Oggetto [ID_VIP: 5195] BRINDISI: "Progetto di sostituzione delle unità a carbone esistenti con nuove unità a gas presso la centrale termoelettrica di Brindisi sud "Federico II".

Proponente: Società Enel Produzione S.p.A.

Parere tecnico istruttorio della Direzione generale Archeologia belle arti e paesaggio (ABAP)

Figura 2. Localizzazione della centrale elettrica Federico II rispetto alle aree soggette a tutela dal D.lgs. n.42/2004.

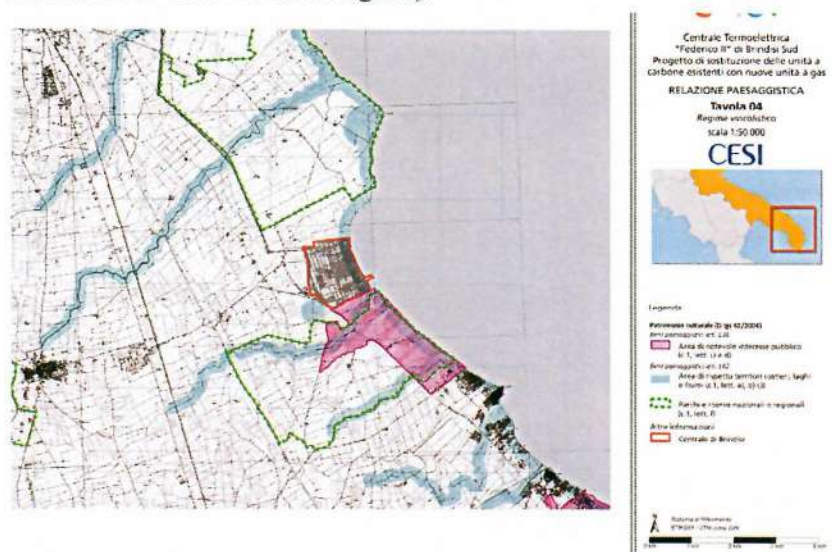
PRESO ATTO che il progetto presenta le caratteristiche tecniche/operative idonee per inserirsi nel contesto energetico nazionale ed europeo, nell'ottica di garantire la transizione energetica nel rispetto dei nuovi target ambientali di abbattimento delle emissioni, passando dal processo di decarbonizzazione del settore elettrico e salvaguardando il delicato equilibrio della rete elettrica e in generale la sicurezza dell'esercizio (cfr. Sintesi non tecnica B9014361-BS-SNT-signed).

Figura 3. Perimetrazione della centrale elettrica Federico II rispetto alle aree soggette a tutela dal D.lgs. n.42/2004.

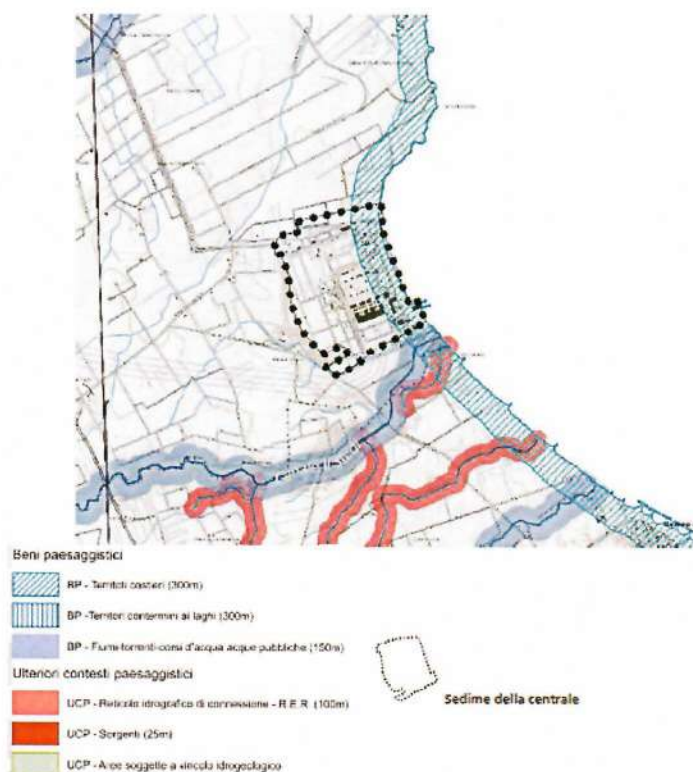
CONSIDERATO che le NTA del PPTR stabiliscono le *Prescrizioni per i territori costieri e i territori contermini ai laghi* (art. 45 NTA del PPTR) e che al comma 3 si elencano le opere ammissibili tra cui alla lett. b8) *realizzazione di opere migliorative incluse le sostituzioni o riparazioni di componenti strutturali, impianti o parti di essi ricadenti in un insediamento già esistente.*

CONSIDERATO che le NTA del PPTR stabiliscono le *Prescrizioni per Fiumi torrenti e corsi d’acqua iscritti negli elenchi delle acque pubbliche* (art.46 NTA del PPTR) e che al comma 3 si elencano le opere ammissibili tra cui alla lett. b7) *realizzazione di opere migliorative incluse le sostituzioni o riparazioni di componenti strutturali, impianti o parti di essi ricadenti in un insediamento già esistente.*
